Projet d'Ascenseur Valléen

6. EXTRAIT DU PLAN DE ZONAGE MODIFIÉ

Déclaration de projet emportant
mise en compatibilité du PLU

Enquête publique du 15 juin au 22 juillet 2022

Extrait du plan de zonage – avant /après à l'échelle du projet

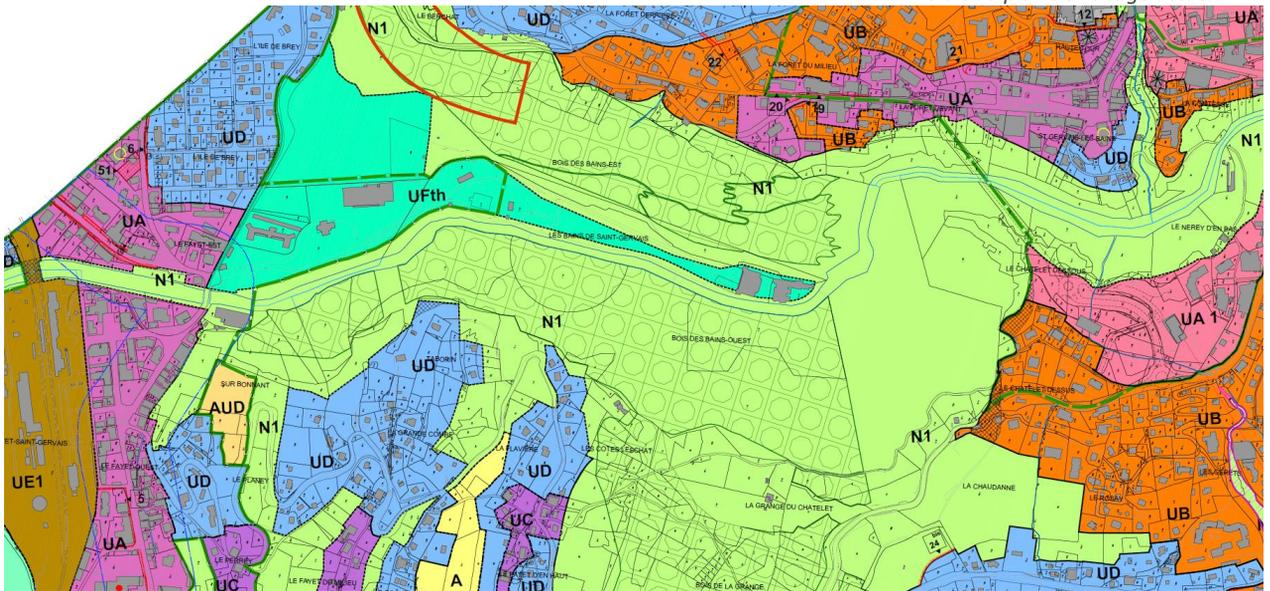
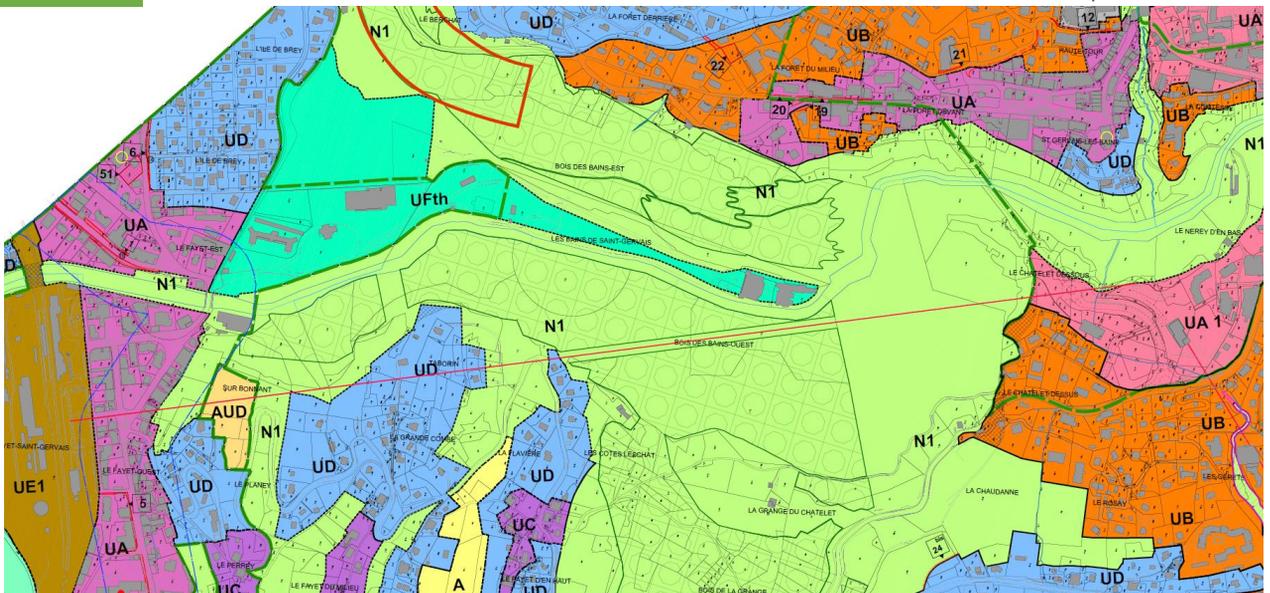
Extrait du plan de zonage après, faisant apparaître le tracé de l'Ascenseur Valléen et le déclassement de l'EBC dans l'emprise des travaux

L'ensemble du contour des zones du plan de zonage reste inchangé, seul l'EBC est supprimé sur une largeur de 20 m nécessaire aux travaux et au fonctionnement de l'Ascenseur Valléen. Cf page suivante : la modification de l'espace boisé classé (EBC). Le figuré des remontées mécaniques en application de l'article R151-48 du Code de l'urbanisme est ajouté sur l'emprise du futur ascenseur valléen.
